工程指示 / 要求簡箋(E.I.)

工程指示編號：EI / 5875 / 23

工程名稱：將軍澳日出康城

工程項目：幕牆 鐵掛勾加鋁拉也片(鉻化)(生產 2000 件, 優先送出 100 件到地盤)

工程號	J858	類別		物料號	-	
地盘	康城11期	制圖	Jack	2022-12-29	圖號	ST-BR1
图纸名称	鐵固定碼加工圖	復核	-	-	數量	-
材料	S275	批准	-	-	單件重量	- (KG)

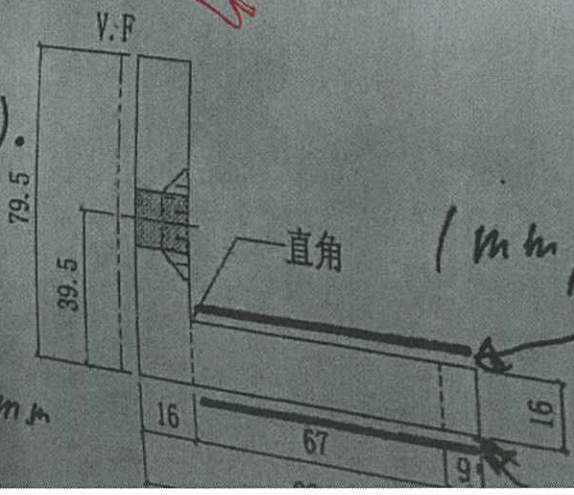
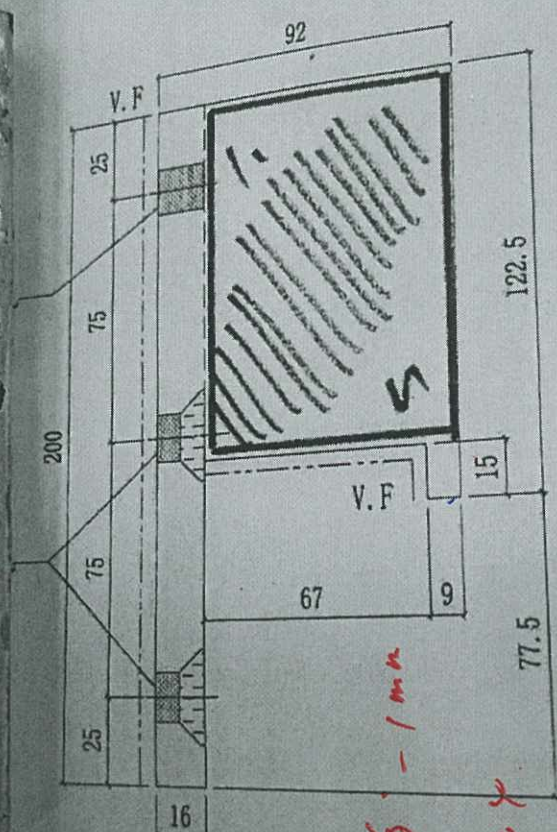
A: 此片全部改做地盆備用。不在廠貼。修改尺寸後, 優先送出 100 件到地盤備用。
生產部發現此拉也尺寸有誤, 需要修改尺寸。已加工的, 請在此拉也片介走 16mm

因應鐵勾厚度和鋁勾厚度差 3mm, 內外需各加一塊 1mm 鉻化鋁片(用膠貼上)來補回厚度差。
避免安裝單元件後鐵掛勾和鋁叉碼有虛位。

鋁角厚度
鋁角厚度差
-16 = 3mm
上 1mm 翻邊)
加上
外角一碼 1mm

48 (OK)
再修 - 1mm
→ 100%

用膠帶上
